Note technique concernant la suppression de la Zone Inondée Constatée (ZIC) Sentier de Verdun à Camphin-en-Pévèle

Abaissement du sentier de Verdun - Zone 03

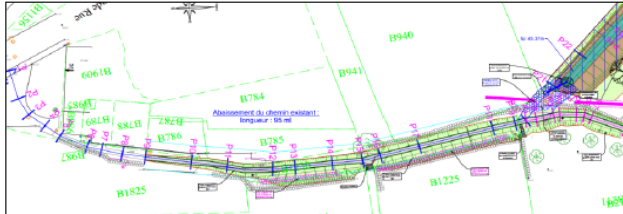
L'aménagement du sentier de Verdun est dimensionné pour une **période de retour de 10 ans**. Cela signifie que pour une pluie qui a une chance sur dix de se produire tous les ans, le sentier de Verdun sera saturé à 80% mais ne débordera pas.

De plus le rapport d'ANTEA précise que pour une pluie centennale, le sentier de Verdun sera inondé avec une hauteur d'eau de 65 cm.

L'aménagement réalisé permet d'éviter la stagnation d'eau et de favoriser l'évacuation mais en aucun cas ne protège complètement les habitations. Aucun aménagement hydraulique ne protège complètement les habitations des problématiques d'inondations. Par conséquent, la réalisation de cet aménagement du sentier de Verdun ne justifie pas la suppression de la ZIC sur le document d'urbanisme.
